Mission régionale d'autorité environnementale

**Avis délibéré de la Mission régionale
d'autorité environnementale de Bretagne sur
le projet de « Ferme éolienne de Gurunhuel »,
commune de Gurunhuel (22)**

n°MRAe 2018-005870

Figure 20 : Scénario d'implantation retenu

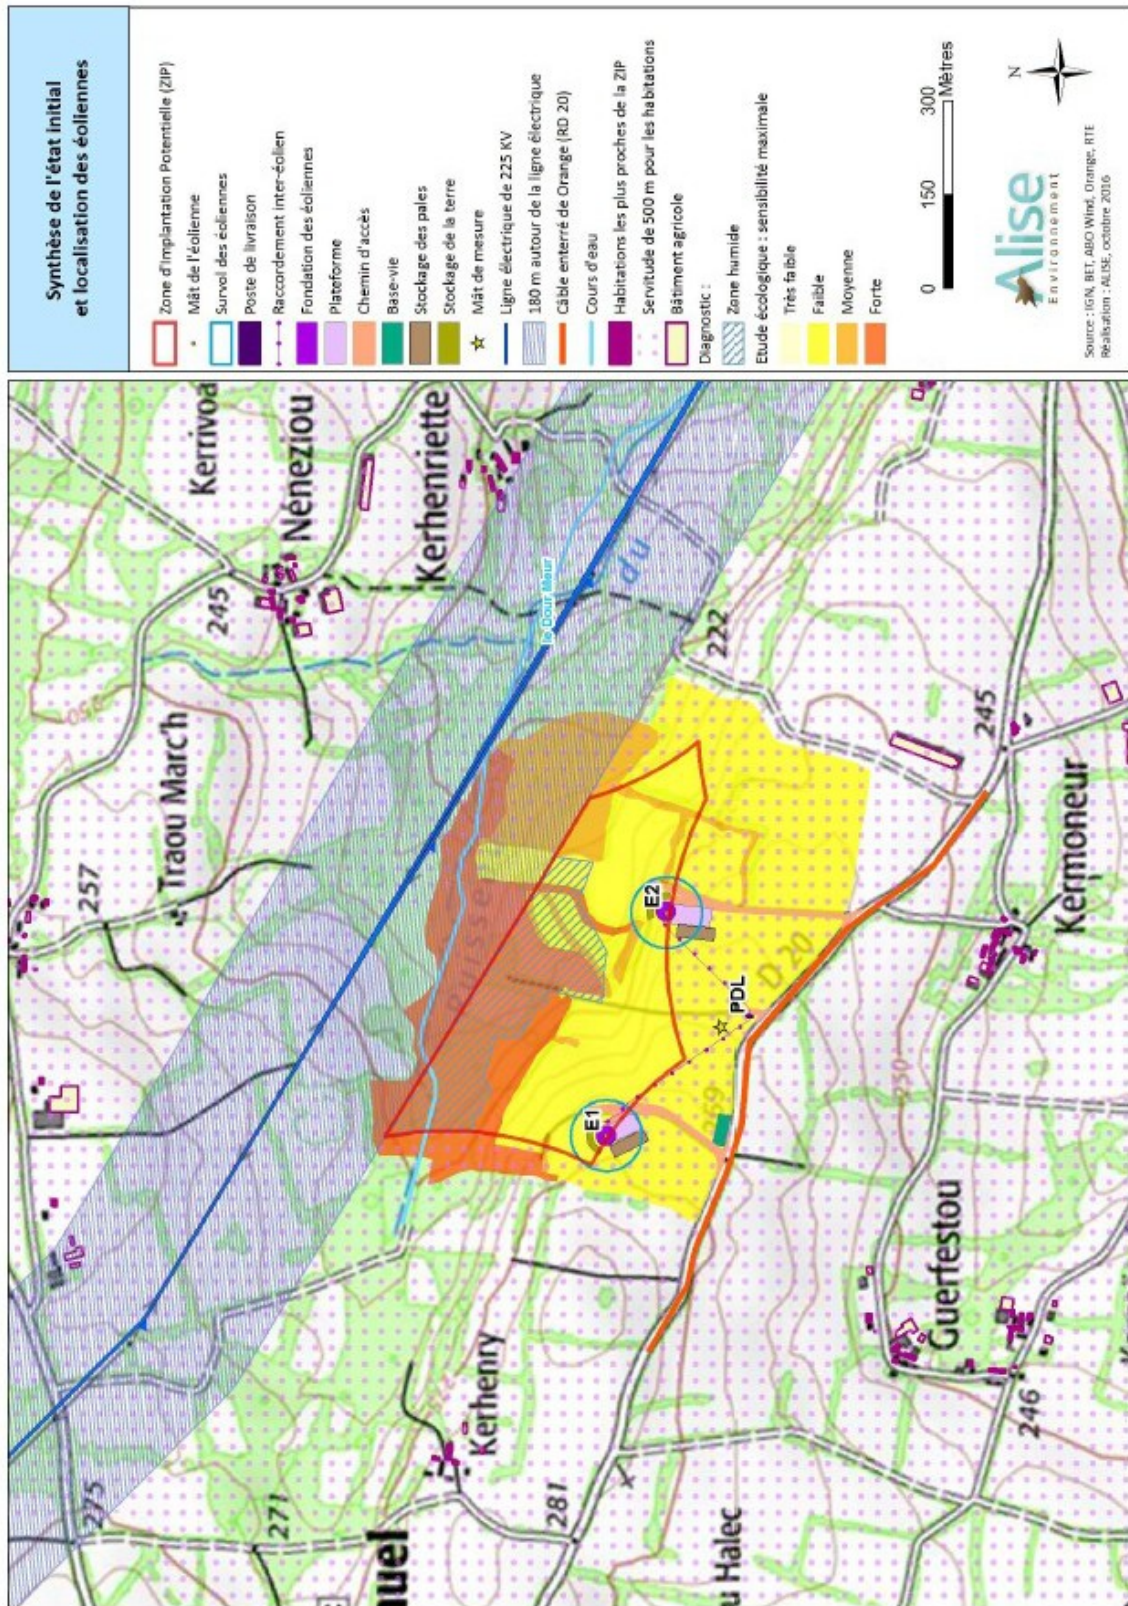
Les alternatives étudiées consistent en 3 variantes principales se différenciant par le nombre d'éoliennes (2 ou 3 machines), la géolocalisation (la seconde variante correspondant à un déplacement mineur des machines mais en un point non acceptable pour la faune) et par les hauteurs des mâts (identiques ou différenciées pour limiter l'effet de la déclivité entre les machines).

Le choix d'implantation s'avère contraint par les distances à respecter vis-à-vis de la ligne électrique et des habitations ; cette contrainte conduit à rapprocher les implantations des zones à sensibilité écologique moyenne à forte, amenant ainsi à une localisation qui ne permet pas l'évitement en application des préconisations concernant la faune volante, et renvoyant à des mesures de réduction d'impact. La différence de taille des deux éoliennes accroît la distance des pales de la seconde éolienne aux formations boisées attractives pour les chauves-souris (distance portée ainsi à 85 m), mais cette distance reste néanmoins inférieure aux préconisations Eurobats⁵ (200 m).

Le choix d'une variante à 2 machines s'avère la plus respectueuse des paysages, par comparaison à un dispositif de 3 éoliennes. Avec la variante retenue (codée 1a) formée de 2 éoliennes de hauteurs différentes, la perception lointaine du parc s'en trouve améliorée par une meilleure visualisation de la ligne de crête.

L'Ae relève que la différence des hauteurs des machines amplifie l'impact paysager pour les vues proches sur le projet et pénalise ainsi les résidents les plus exposés⁶. La démarche suivie n'a donc pas donnée la priorité aux effets permanents du parc.
